# Rättelser till Hydrographicas specialsjökort 932-04 Kråksundsgap

Rättelse 2

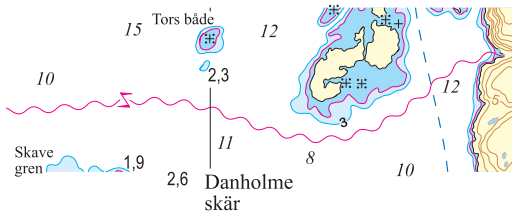
Sjökort 932-04 Kråksundsgap  
Pos 58°06',52 11°25',08  
Sjökabel för el införs.

Rättelse 3

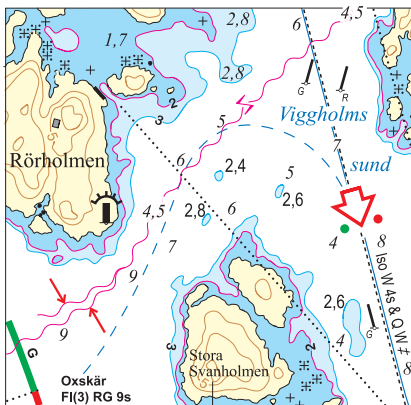
Sjökabel för el ändras till sjökabel ej i bruk, se pil.

Sjökabel för el samt införs, se pilar.
